C推2-2025-08

2026年2月

自立キャビネット (E・OE・BJ・SOEシリーズ) モデルチェンジに伴う取付互換のご案内

■ 図は代表機種（E-A）です。
表内のバリエーション機種も共通の互換情報となります。

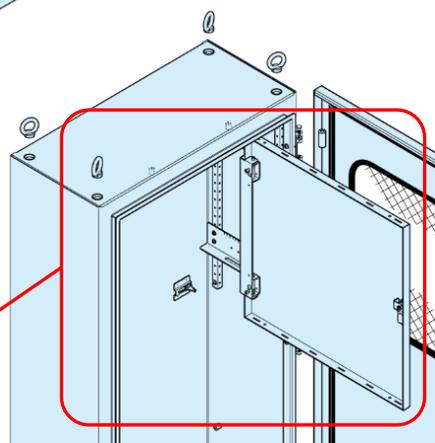
○ 片扉ユニット（窓付きタイプも含む）
・ 蝶番・ヒンジの取付ピッチ：新旧共通

△ 両扉ユニット
・ パッキン仕様変更
左右の扉でパッキンが異なると性能を維持できないため、**左右の扉の交換が必要です。**

○ 開口プレート
・ 取付穴ピッチ・外形寸法：新旧共通

○ 鉄製基板
・ 取付穴ピッチ・外形寸法：新旧共通

○ 基台
・ 取付穴、アンカー穴ピッチ：新旧共通
・ D250超は専用座金の仕様変更
更新時は付属の**専用座金を必ずご使用ください。**

× **メーターパネルユニット（窓付きタイプ）**
・ 支持構造・部品構成を変更
ボデーに新ユニット固定用溶接ナットがないため、パネル、レールなどを含めたユニット一式での交換も不可となります。

■図は代表機種 (OE-A) です。

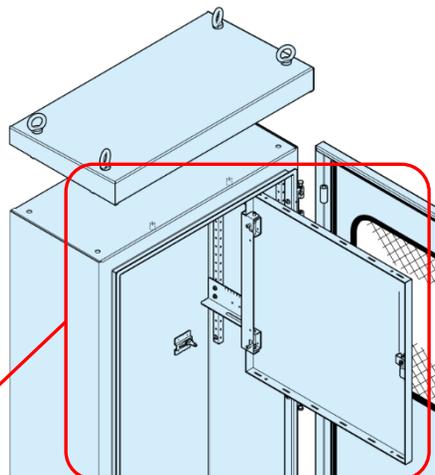
・取付穴ピッチ・外形寸法：新旧共通

・蝶番・ヒンジの取付ピッチ：新旧共通

・パッキン仕様変更

左右の扉でパッキンが異なると性能を維持できないため、**左右の扉の交換が必要です。**

・取付穴ピッチ・外形寸法：新旧共通

・下記オプションをご利用ください。
盤用パーツ ドアストップ (BP11-S)

・取付穴ピッチ・外形寸法：新旧共通

取付穴、アンカー穴ピッチ：新旧共通

・専用座金の仕様変更

更新時は付属の**専用座金を必ずご使用ください。**

・表面処理の仕様変更

(旧) 鋼板+溶融亜鉛めっき

(新) 合金化溶融亜鉛めっき鋼板+塗装

・支持構造・部品構成を変更

ボデーに新ユニット固定用溶接ナットがないため、パネル、レールなどを含めたユニット一式での交換も不可となります。

■図は代表機種 (0E-LDA) です。
表内のバリエーション機種も共通の互換情報となります。

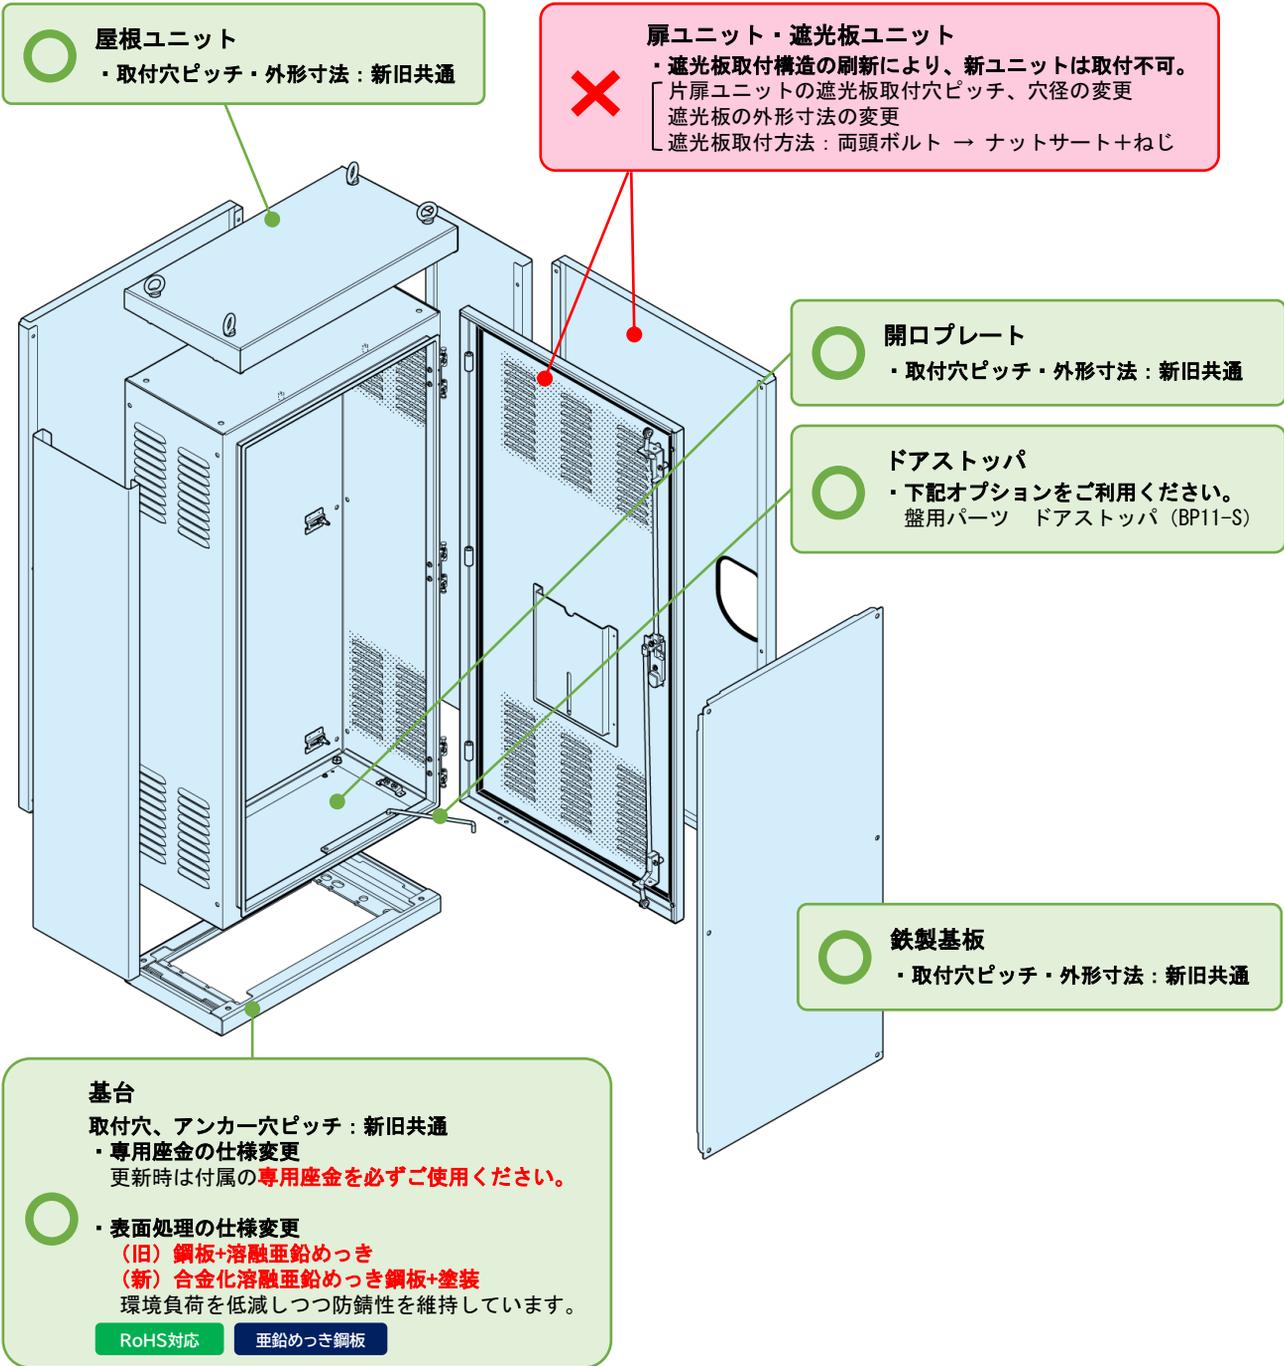
| シリーズ名 | 旧品名記号 | 新品名記号 | ユニット | | | | | | | |
|-------|-----------|--------|--------|--------|----|----|----|----|-----|---|
| 0E | 遮光板付 | 0E-DA | 0E-DB | ○ | ○ | × | ○ | ○ | ○ | × |
| | ルーバー・遮光板付 | 0E-LDA | 0E-LDB | ○ | ○ | × | ○ | ○ | ○ | × |

■図は (BJ-A) です。

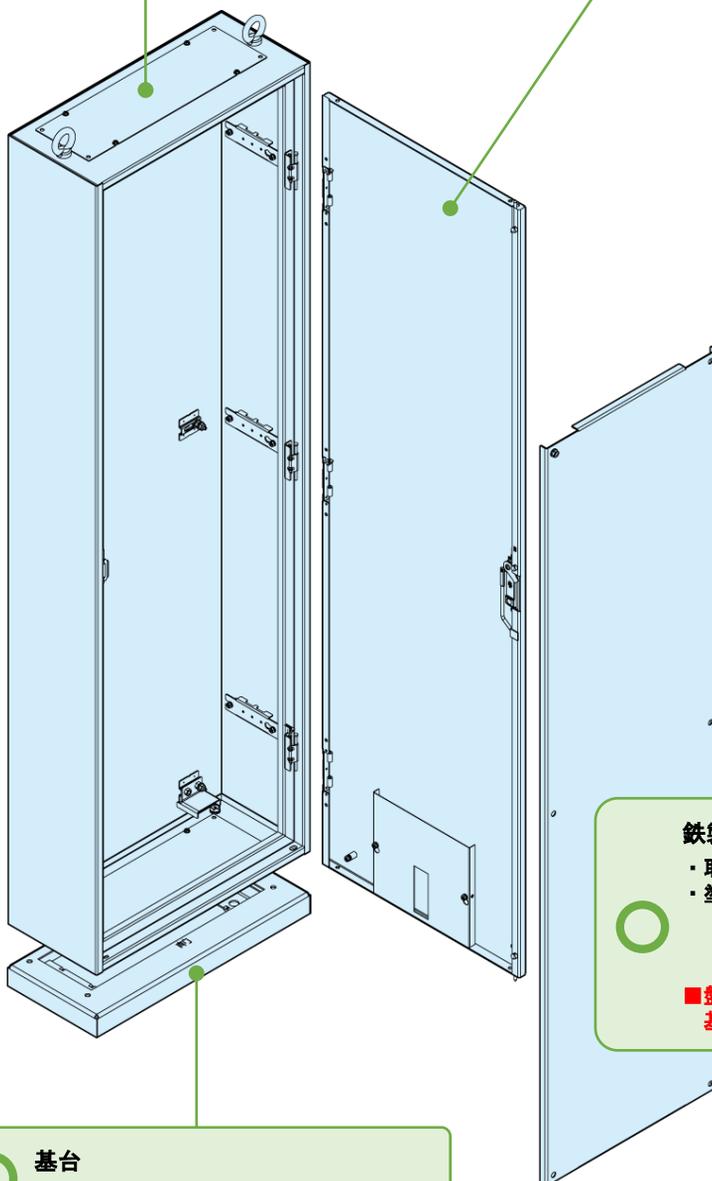
・取付穴ピッチ・外形寸法：新旧共通

・蝶番・ヒンジの取付ピッチ：新旧共通

・取付穴、アンカー穴ピッチ：新旧共通

・取付穴ピッチ・外形寸法：新旧共通

・塗装色変更

(旧) ライトベージュ色

(新) 基板クリーム色 (方眼目盛あり)

■盤用パーツ 鉄製基板BP22 (オプション) は、
基板形状が異なるため使用できません。

■図は代表機種 (SOE) です。
表内のバリエーション機種も共通の互換情報となります。

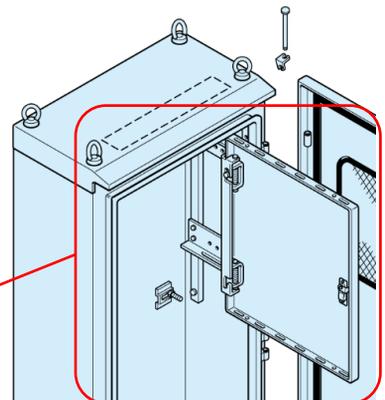
× 屋根
・旧モデルは屋根が溶接固定されているため、取り外し・交換不可

× 扉ユニット
・鉄製キャビネットOEとの外観統一、構造刷新により新ユニットは取付不可

○ 開口プレート
・取付穴ピッチ・外形寸法：新旧共通
・表面処理変更
(旧) 塗装なし
(新) 塗装あり (ライトベージュ色)

× ドアストップ
・構造刷新により形状変更

○ 鉄製基板 (H1200超の全機種)
・取付穴ピッチ・外形寸法：新旧共通

× 鉄製基板 (H1200以下・3機種)
・SOE35-78, 710, 712 基板外形寸法変更
ボデー構造の統一化に伴い、基板寸法を変更しているため、既設筐体への新モデル基板取付はできません。
更新の際は下記の部品手配、オプションをご利用ください。
旧SOE35-78基板 → 新OE35-78B基板 (部品手配)
旧SOE35-710基板 → BP22-710 (オプション)
旧SOE35-712基板 → BP22-712 (オプション)

× 基台
・鉄製キャビネットOEとの外観統一、構造刷新により新旧の互換性なし

× メーターパネルユニット (窓付きタイプ)
・支持構造・部品構成を変更
ボデーに新ユニット固定用溶接ナットがないため、パネル、レールなどを含めたユニット一式での交換も不可となります。
